Vysvětlení zadávací dokumentace č. 1

veřejná zakázka malého rozsahu na stavební práce

MŠ POD ŠPILBERKEM, Brno, Údolní 9a – zateplení fasády a výměna vnějších otvorových výplní

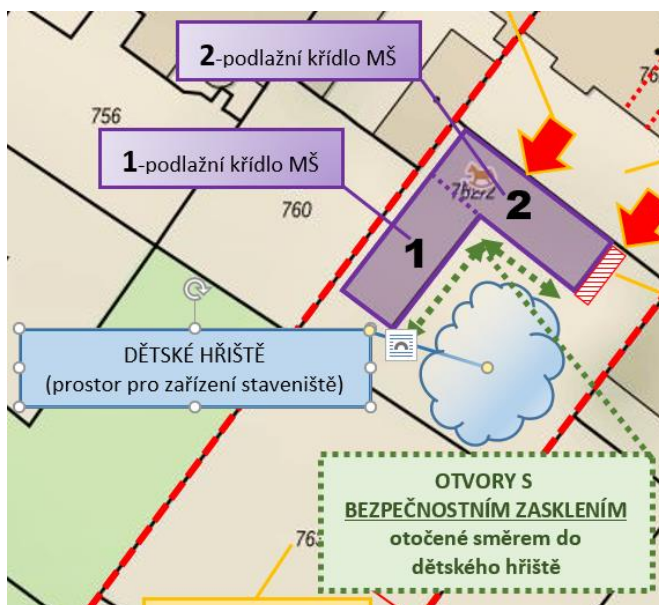
- DOTAZ č. 1-1 (17.03.2026 14:40:18)

K výpisu výplní otvorů:

Kalené sklo v rámci izolačního trojskla je navrženo jako bezpečné řešení z důvodu předejití termálního šoku skla vzhledem k instalaci předokenních žaluzií - ovšem není specifikováno, zda je požadavek na všechna 3 skla či jen to vnější (4ESG-18-4-18-4).

+ ODPOVĚď č. 1-1

Poznámky uvedené na krycím listu „Výpisu výplní otvorů okna“, které jsou tímto v **celém jejich znění ZRUŠENY**:

- *Kalené sklo v rámci izolačního trojskla je navrženo jako bezpečné řešení z důvodu předejití termálního šoku skla vzhledem k instalaci předokenních žaluzií.*
(V tomto projektu se žádné předokenní žaluzie nevyskytují)
- *Okna osazena v místnostech s provozem pro přípravu, ošetření nebo zpracování potravin musí být doplněna ochrannou sítí proti hmyzu (součástí dodávky výplně otvoru).*

Bezpečnostní sklo bude osazeno pouze v otvorových výplních, které jsou otočeny **směrem do dětského hřiště** (z důvodu bezpečnosti dětí při hrách).

- Všechna **OKNA** směrem do hřiště (O/10-1ks-nové označení, O/07-3ks O/08-2ks) budou mít 3-sklo, z toho 1 sklo směrem do **exteriéru** bude bezpečnostní, ostatní 2 skla budou klasická.
- Všechny **DVEŘE** směrem do hřiště (D/03-1ks, D/02-2ks) budou mít 3-sklo, z toho 1 sklo směrem do **exteriéru** a 1 sklo směrem do **interiéru** bude bezpečnostní, prostřední sklo bude klasické.

Všechny změny jsou barevně, viditelně označeny, uvedeny v revidovaném **výpisu oken** a **výpisu dveří** a také v **půdorysu 1.NP**.
